# HÉVÍZ VÁROS

## TELEPÜLÉSRENDEZÉSI ESZKÖZEINEK 2018. ÉVI MÓDOSÍTÁSA TÁRGYALÁSOS ELJÁRÁSBAN *ELFOGADÁSI DOKUMENTÁCIÓ*

**2018. OKTÓBER**

**Készítette:** 5T Építészeti és Városfejlesztési Kft.

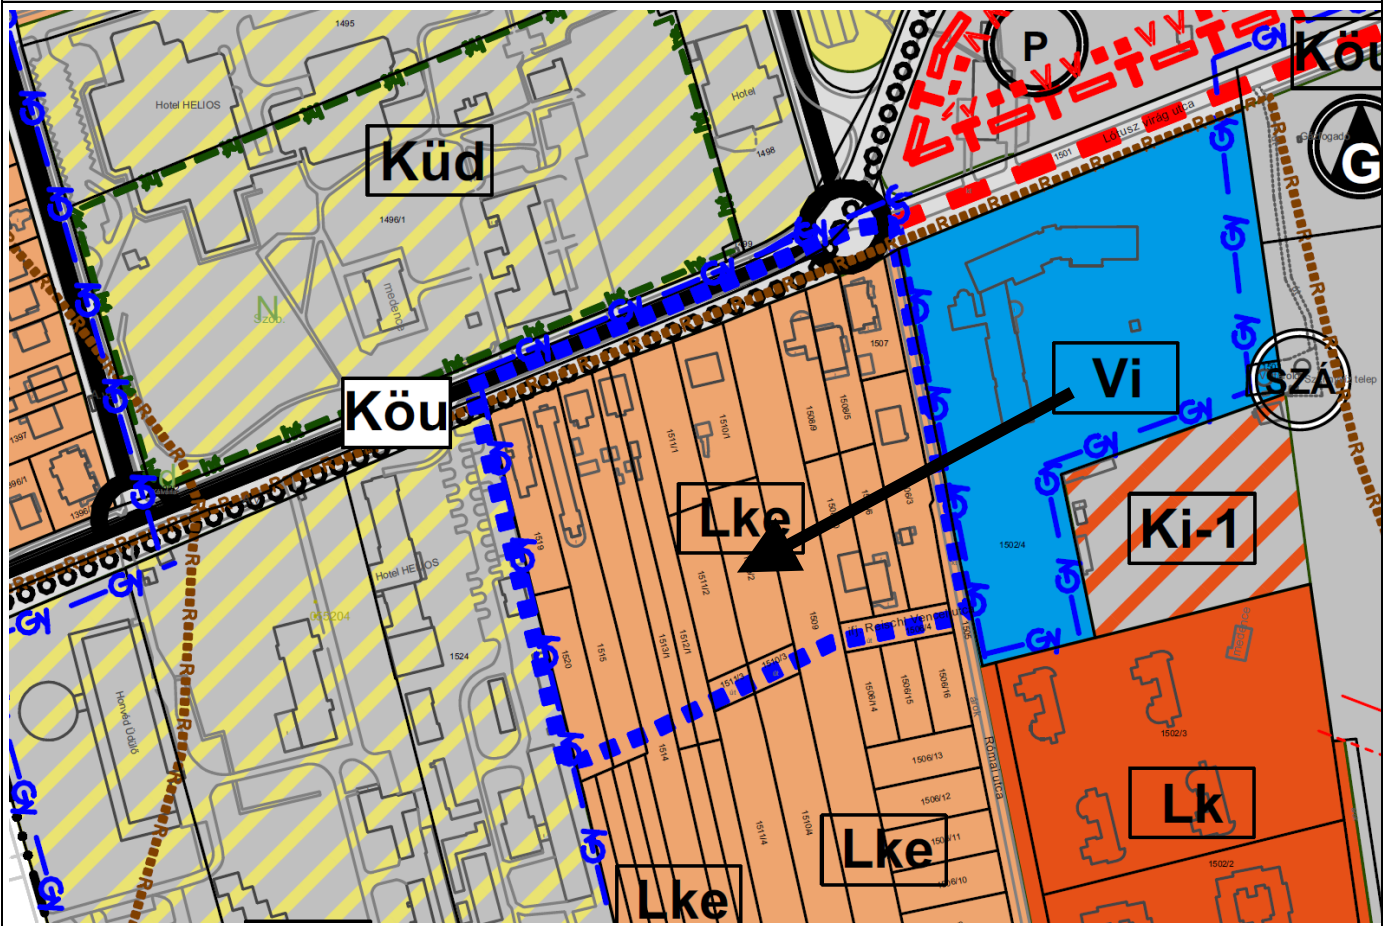
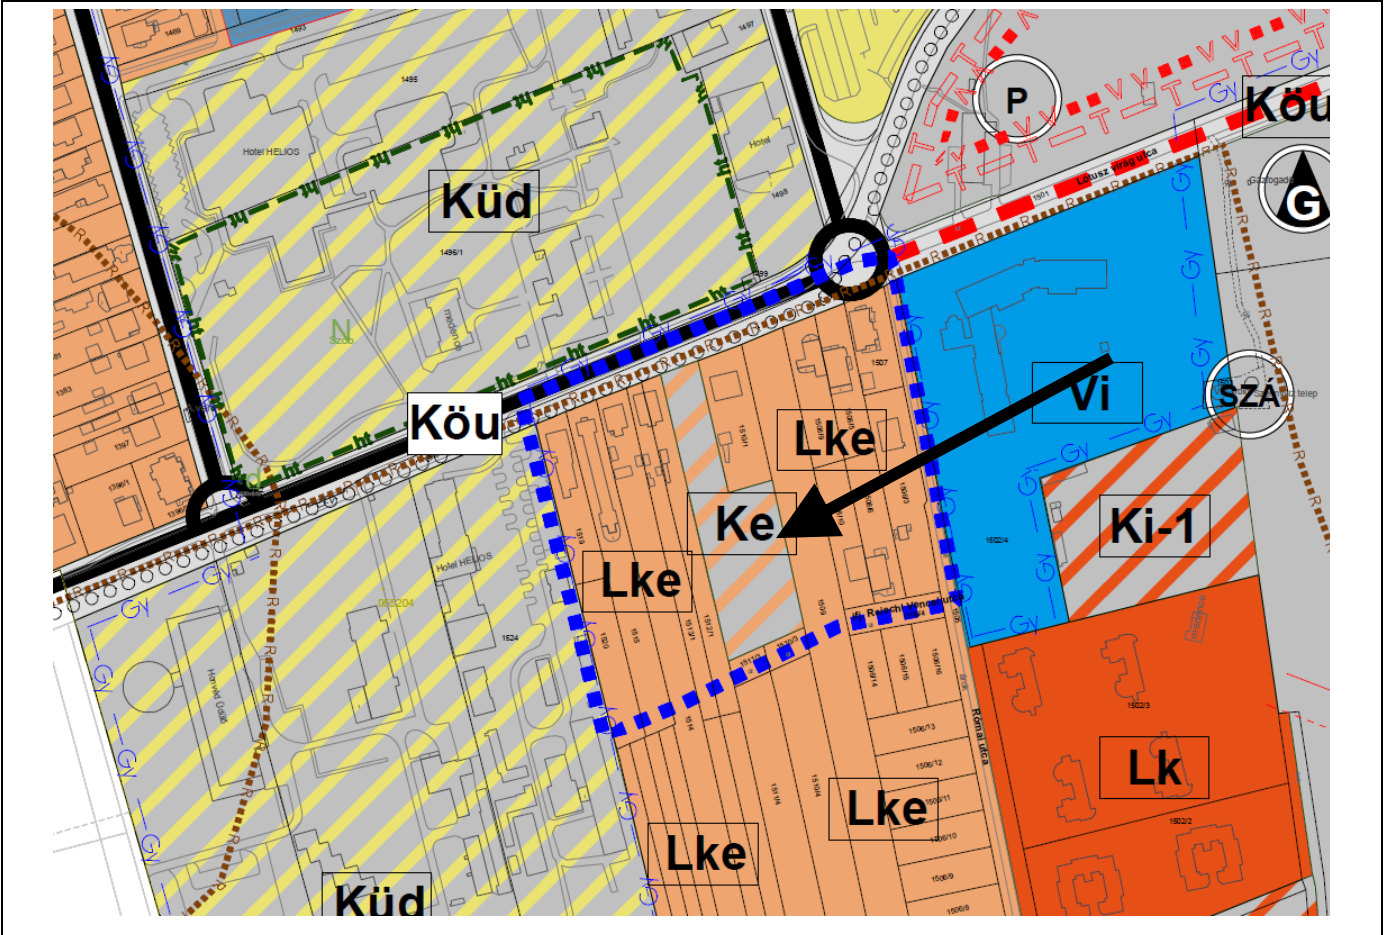
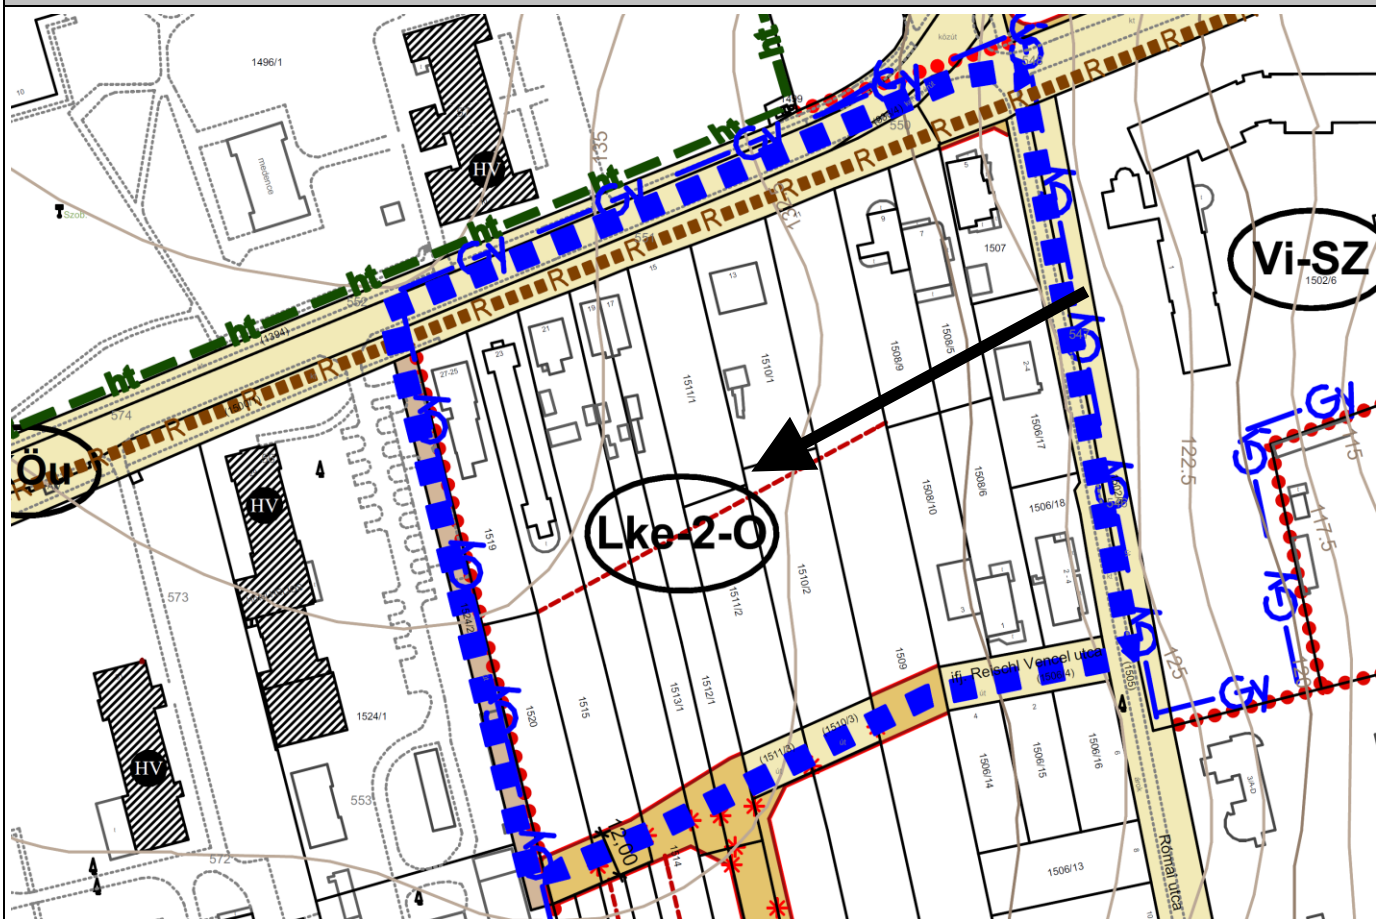
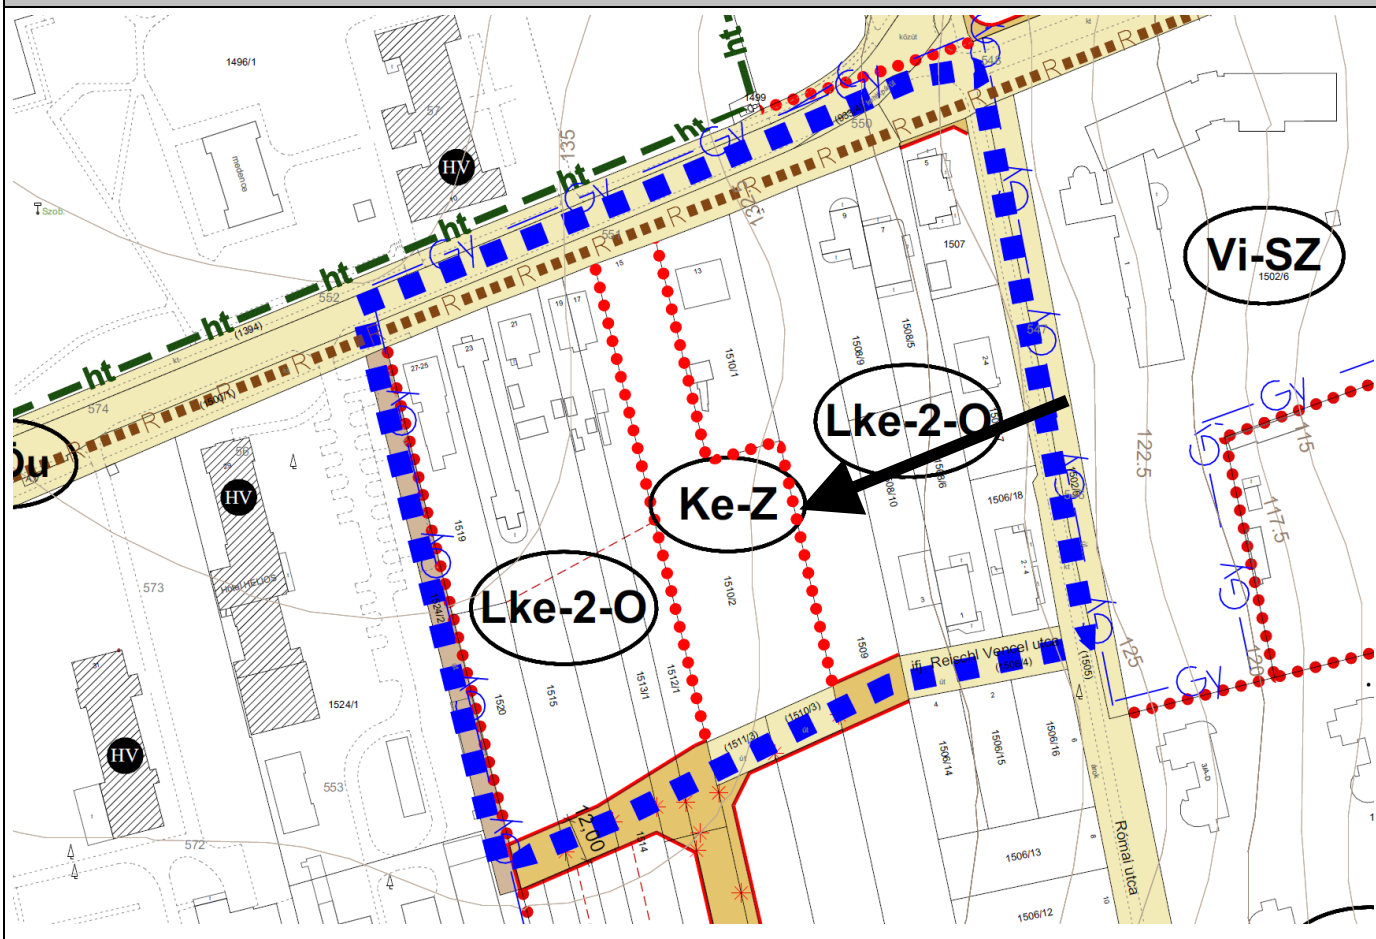
Módosító indítvány sorszáma	Indítvány helyszíne
1.	Lótusz virág utca – Római utca – ifj. Reischl Vencel utca – 1542/2 hrsz-ú közút
Indítvány rövid tartalma	
Hévíz Ady Endre utca 1511/1, 1511/2 és a 1510/2 hrsz-ú telkek összevonását követően templom építése céljából szabályozási környezet felülvizsgálata	
A módosítás leírása	
<p>Az orosz Pravoszláv Egyház hévízi templom építését tervezi, melyet a Magyar Állam támogat. A létesítmény elhelyezésére megvásárolták a 1510/2, 1511/1, 1511/2 hrsz ingatlanokat, melyek összevonása megtörtént. A templom elhelyezése a telek (Ady Endre utca felőli) hátsó részén a kiszélesedett helyre tervezett.</p> <p>Az utca felőli telek liturgikus bevonulást szolgál, valamint a parkolók kialakítása tervezett.</p> <p>Az érintett telkek A hatályos településrendezési eszközökben kertvárosias lakóterületbe, <b>Lke-2-O jelű</b> övezetbe sorolt.</p> <p>A tervezett épület magassága meghaladja a kertvárosias lakóterületen elhelyezhető épületek maximális magasságát (OTÉK - 7,5m). Ezért a tervezett egyházi létesítmény elhelyezéséhez alkalmas, új övezet, és szabályozási környezet kialakítása javasolt.</p> <p>Az új terület Különleges beépítésre szánt terület, Ke-Z jelű övezet.</p>

h)	<b>Ke jelű építési övezet (különleges egyházi létesítmények elhelyezési területe)</b>		
ha)	A kialakítható telek legkisebb mérete	2000	m <sup>2</sup>
hb)	A beépítési mód	Az épületeket zárt sorú építési helyen belül kell elhelyezni	
hc)	Beépítési magasság		
hca)	Templom létesítése esetén párkánymagasságot kell tartani, melynek maximális értéke:	12,0	m
hcb)	Templom létesítése esetén templomtorony párkánymagasságának maximális értéke:	19,0	
hcc)	Templom funkcióin kívül, a telken létesített egyéb épületek esetén, a megengedett legnagyobb épületmagasság	6,0	
hd)	A beépítettség megengedett legnagyobb mértéke	20	%
he)	A zöldfelület legkisebb mértéke	40	%
hf)	Az építési övezetben elhelyezendő: hitélethez kapcsolódó létesítmények, szálláshely, szolgáltató épületek, szabadidős és kulturális létesítmények.

Módosító indítvány sorszáma	Indítvány helyszíne
2.	Fortuna utca – tervezett közút – Zrínyi Miklós utca – Dombi sétány

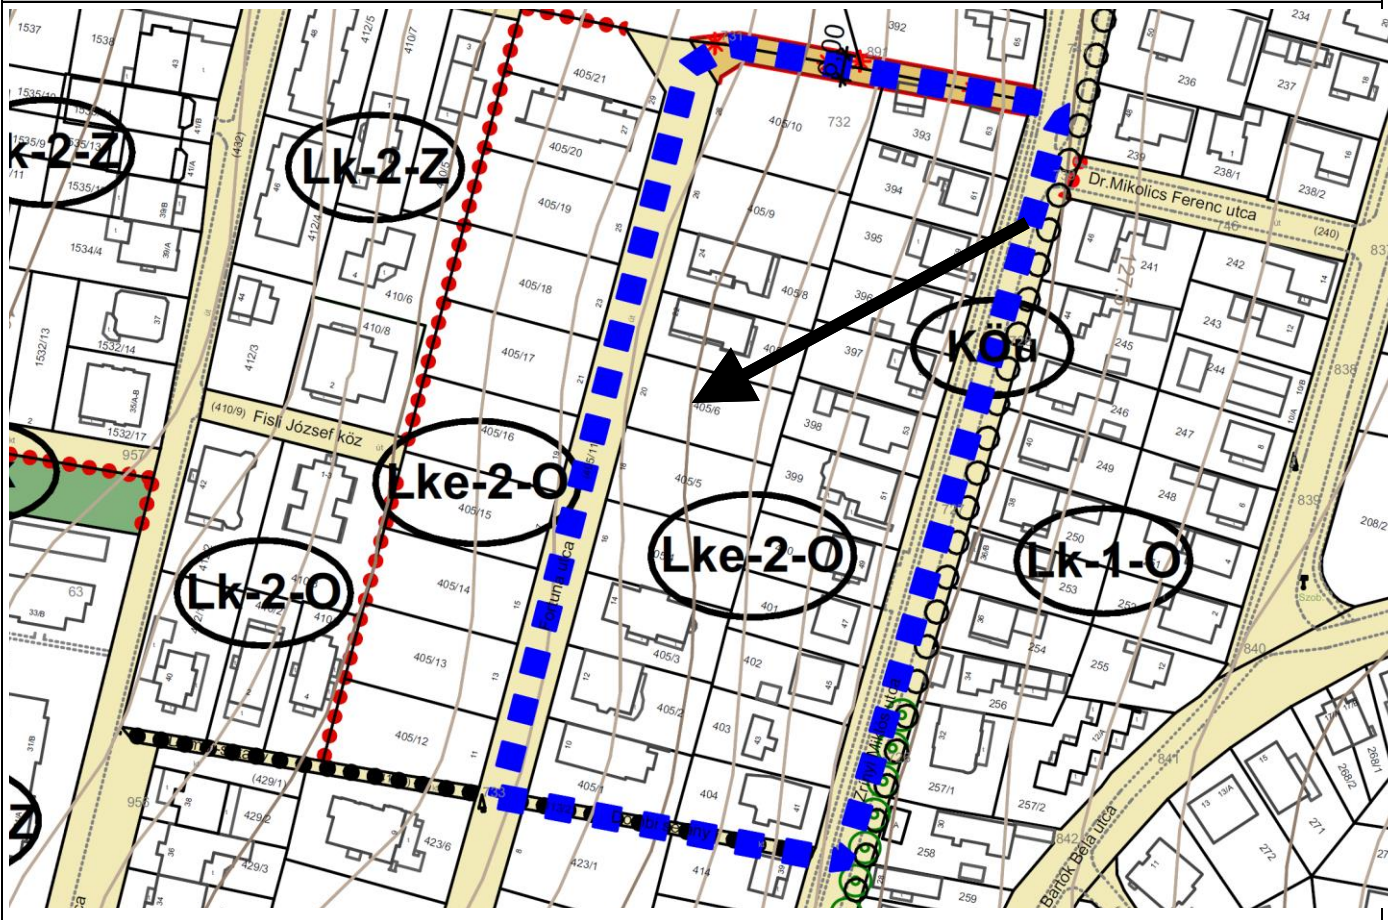
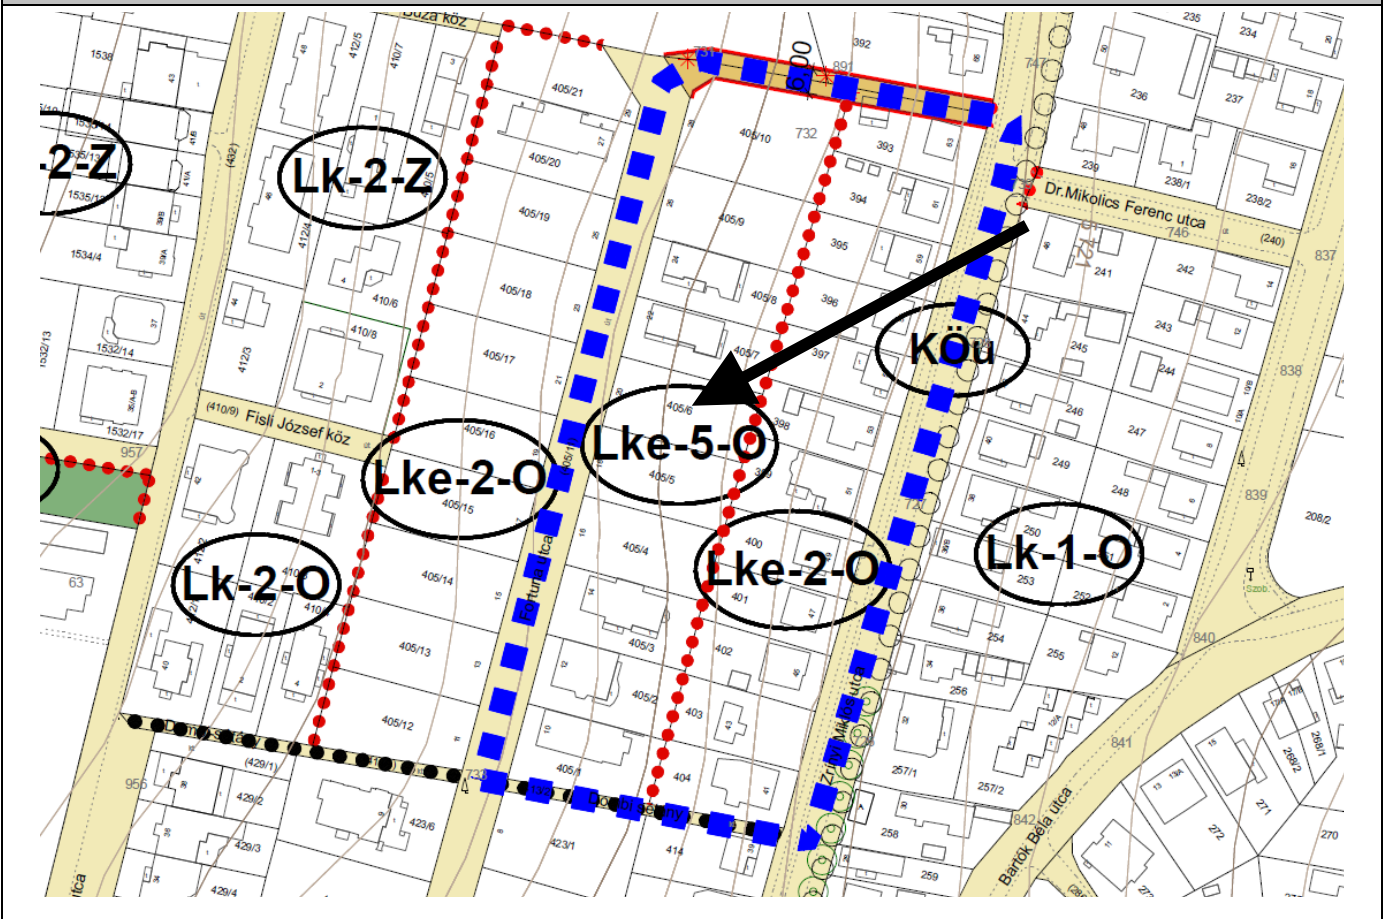
Hévíz, Fortuna utca északeleti oldalának sajátossága, hogy a telkek az utca szintjénél 1,5-2 m-rel lejjebb vannak és a Zrínyi utca felé erős lejtésűek. Az utca ezen szakasza mindkét oldalon **Lke-2-O** besorolású, ami a HÉSZ szerint 6 m-s épületmagasságot engedélyez. Ezen utcaszakasz három telek kivételével már beépült, a meglévő épületek építménymagassága meghaladja a hatályos szabályozási tervben előírt 6,0 méteres megengedett építménymagasság mértékét. A még megmaradt három beépítetlen telek tervezett beépítése során a hatályos szabályoknak megfelelően az épületmagasságot nem az utca szintjétől, hanem a telek (rendezett) szintjétől kell számítani, ezért ez a három épület jóval alacsonyabb lenne, mint a környezete. Az egységes utcaképi megjelenés érdekében javasolt az építménymagasság értékének pontosítása ezen utcaszakaszra.

Az építménymagasságra vonatkozó előírást javasolt úgy módosítani, hogy az épületek magassága és az utcai homlokzat magassága is a kialakult környezetbe illeszkedő legyen. Ezen előírások módosulása okán, az érintett ingatlanokat új övezetbe soroljuk. Az új övezeti jel: **Lke-5-O**.

f)	<b>Lke-5 jelű építési övezet</b>		
fa)	A kialakítható telek legkisebb mérete	720	m <sup>2</sup>
fa)	A kialakítható telek legkisebb szélességi mérete	16	m
fc)	A beépítési mód	oldalhatáron álló	
fd)	A megengedett legnagyobb épületmagasság	6,5 Az utcai homlokzatmagasság, a Fortuna utca síkjától számítva legfeljebb 4,5m lehet.	m
fe)	A beépítettség megengedett legnagyobb mértéke	30*	%
ff)	A zöldfelület legkisebb mértéke	50	%
